## **Rapport de l'Inspection des installations classées**

Visite d'inspection du 09/07/2025

#### **UNITRI**

Références : 0100002311/AA/2025/410  
Code AIOT : 0100002311

### N° 3 : Envol de poussières

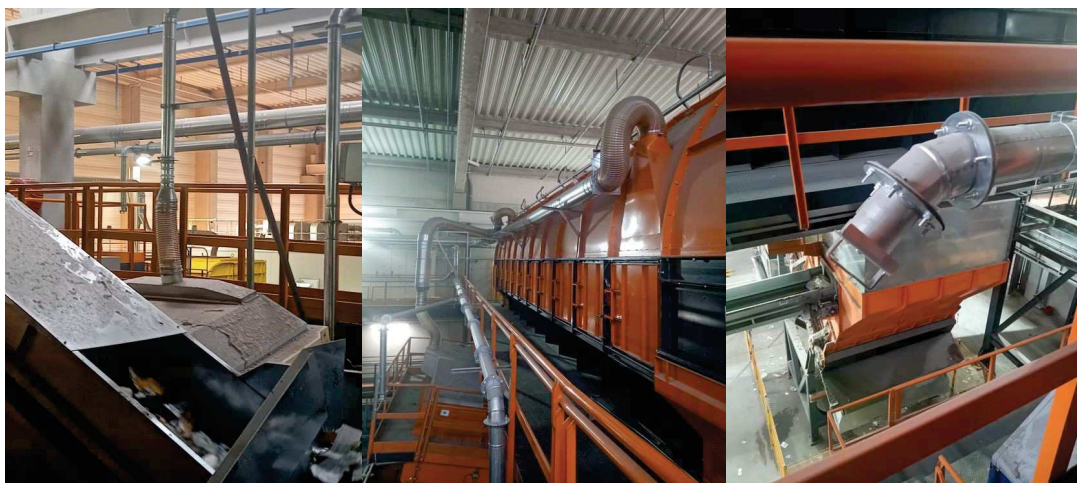
Lors de l'inspection, et par sondage, il a été constaté la présence de points d'aspiration sur plusieurs machines, et notamment sur les deux trommels situés le plus à l'est du hall de production. Un point d'aspiration manuel a également été observé près du trommel le plus à l'est du hall de production. L'exploitant indique que les points manuels permettent aux agents d'y installer un tube pour aspirer les plateformes de passage.

L'exploitant a indiqué que le débit mesuré du dépoussiéreur se situe entre 40 000 et 45 000 m<sup>3</sup>/h. Ce débit est mesuré uniquement avec les 24 points d'aspiration fixes. Étant en phase de réception et de test du site, l'exploitant a précisé que cette non-conformité serait corrigée afin de respecter le débit requis de 50 000 m<sup>3</sup>/h.

Deux vannes guillotines ont été observées : l'une est positionnée à l'extérieur du bâtiment, entre le dépoussiéreur et le mur du hall aval, et l'autre se trouve dans le hall de production, derrière le mur séparant le hall aval du hall de production. L'exploitant a indiqué que ces deux vannes sont asservies au système de détection incendie et qu'elles se ferment en cas de détection d'incendie.

L'exploitant fournit à l'inspection la localisation ainsi que le nombre de points d'aspiration, qu'ils soient fixes sur les machines ou manuels, actuellement installés sur le site.

De plus, l'exploitant transmet un rapport attestant d'un débit minimal de 50 000 m<sup>3</sup>/h dès lors que le dépoussiéreur sera correctement dimensionné.
